Förslag till stadsplan för **SOLBERGA** inom **NYKVARN** **SÖDERTÄLJE**

Fastställelse av stadsplan

Förslag till stadsplan för Solberga inom Nykvarn i Södertälje kommun

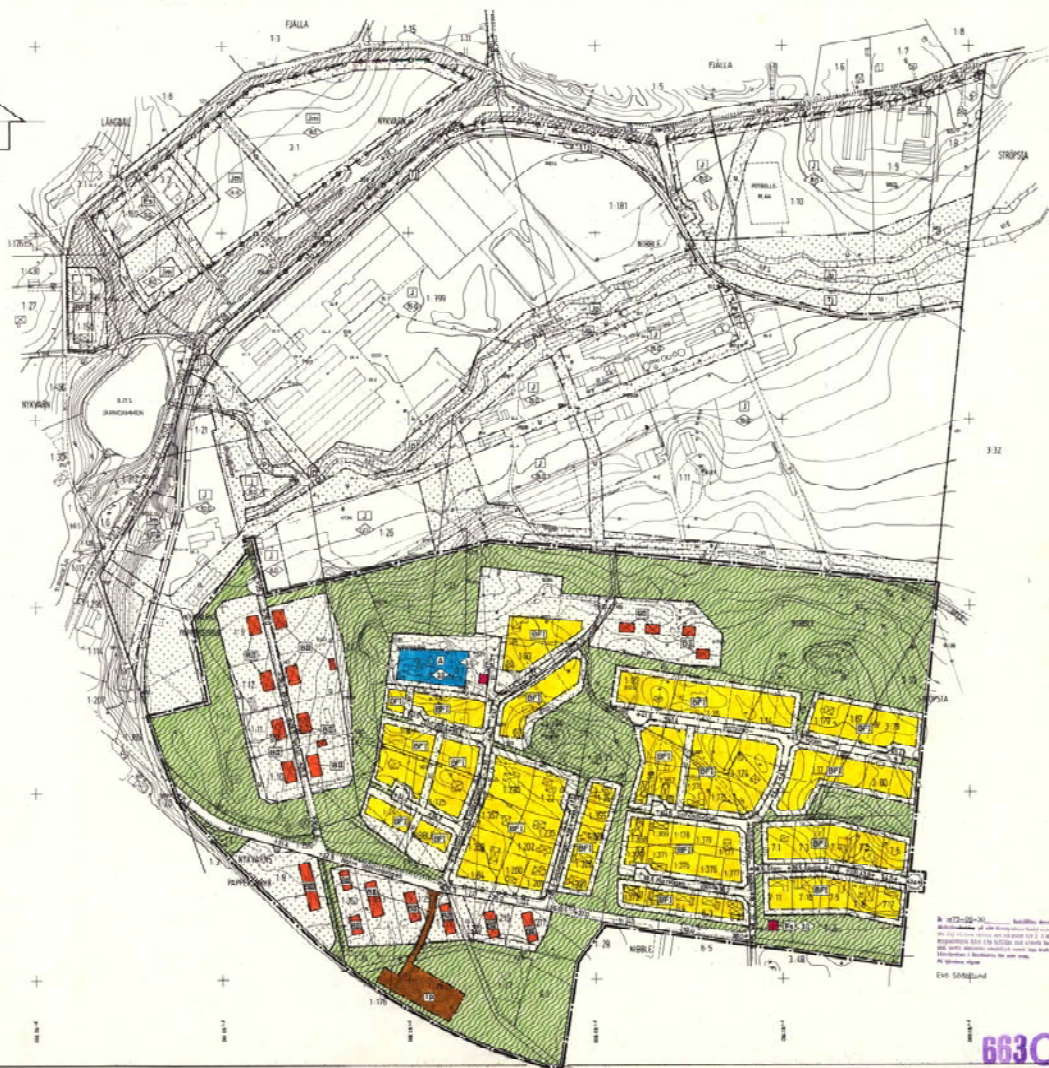
Skolhagsvägen förlänges till bostadskvarterens norra gräns där den ansluter till befintliga kvartersvägar.

Tomtplatsen för villabyggnaden på fastigheten 1:11 utlägges efter etablerade gränser.

u-området väster om villabyggnaden på fastigheten 1:125 jämkas.

Landsantikvarien noterar i yttrande att ytterligare en byggnadsrätt längs Bruksgatan föreslås och betonar vikten av att "det nya inslaget även i proportioner och utförande underordnar sig den äldre bebyggelsen för att de miljömässiga värden som här finns icke skall förvanskas".

Ägaren till fastigheten Nibble 1:372, Ronny Jansson, begär i skrivelse att parkremsan väster om hans tomt fylles upp och i-ordningställs för att förhindra vattensamlingar vår och höst och vid häftiga regnväder samt att en parkväg anläggs genom området.

Detaljutförningen av nämnda parkparti är en genomförandefråga som lämnas öppen i stadsplanen. Planenheten finner därför att anmärkningen ej kan åtgärdas.

Med instämmande i de av naturvårdsenheten och landsantikvarien lämnade synpunkterna finner planenheten förslaget ägnat att fastställas.
